改善箇所説明図

キャブ補助ヒーター

基準不適合発生箇所

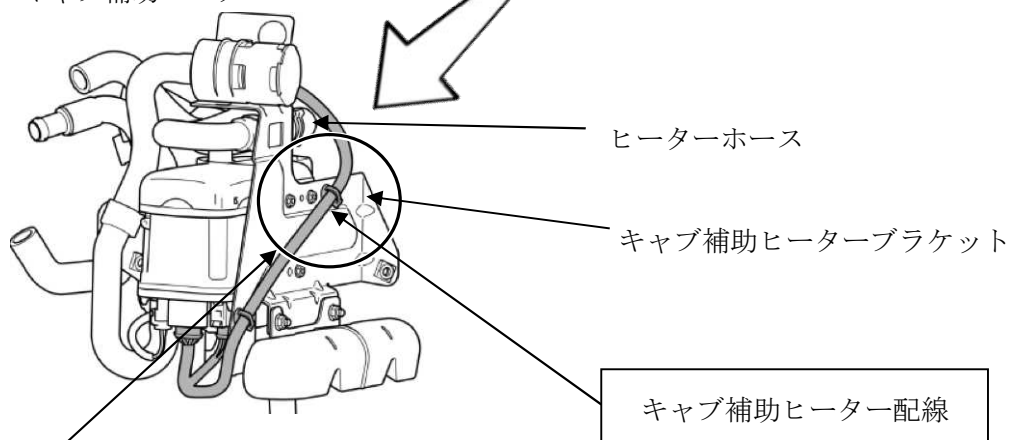
不具合の内容

キャブ補助ヒーターの配線の取付位置が不適切なため、キャブ補助ヒーターブラケットと干渉し擦れるものがある。このため、最悪の場合、配線の損傷によりキャブ補助ヒーターが作動しなくなったり、ショートが発生したりする。またキャブ補助ヒーターの信号に悪影響を及ぼすことで、燃料供給ポンプの制御信号に悪影響を与え、イグニッションキーをオフにしても燃料供給ポンプが停止せずエンジンがまわりつづけ燃料が切れることでエンストに至る恐れがある。

全車両、損傷状況を確認し、配線が干渉しないようヒーターホースに固定する。なお、損傷状況を確認の結果、表面的な軽度な擦れの場合はテープにより保護する。また被覆がはがれ銅線が露出している場合は配線を交換する。

注 は、損傷を確認しヒーターホースに固定する部品を示す。

識別：運転席ドア内側の型式プレートに黄色ペイントを塗布する。
